Objet : BRUXELLES. Rue du Jardin des Olives, 6.

Demande de permis d'urbanisme portant sur l'installation d'un urinoir public dans le cadre de la mise en place du « Plan Toilettes ».

Avis de la CRMS

A droite : Modèle d'urinoir prévu. Illustration extraite du dossier de demande

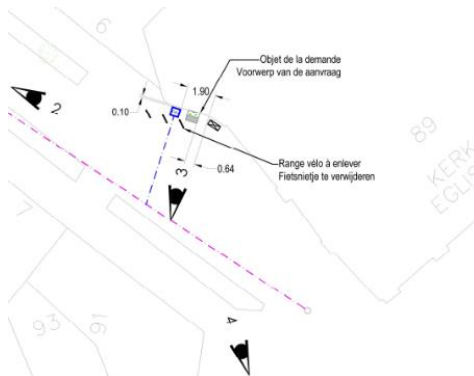
La demande vise l'installation d'un urinoir contre l'église Notre-Dame du Bon-Secours, à la place d'un des 3 arceaux vélos : modèle *Uritrottoir Pinte XL*, aux couleurs de la Ville de Bruxelles. Il s'agit d'un dispositif de type « toilettes sèches » qui n'est pas relié au circuit des eaux usées. Un bac de paille permet de récolter l'urine et d'être réutilisée en engrais après compostage. Pour mémoire, lors de sa séance du 23/09/2020, la CRMS avait émis un avis sur le 'Plan Toilettes' par la Ville de Bruxelles.

L'ajout d'un urinoir à cet emplacement ne répond pas aux recommandations déjà formulées par la CRMS dans son avis sur le « Plan Toilettes » émis le 23/09/2020. L'ajout de ce dispositif altère la qualité du paysage urbain et impacte très négativement le monument classé de l'église Notre-Dame du Bon-Secours, d'autant qu'il s'agit là aussi d'une étape pour les pèlerins du chemin de Saint-Jacques de Compostelle. La CRMS rend donc un avis **défavorable** à l'installation de l'urinoir contre un bien classé.
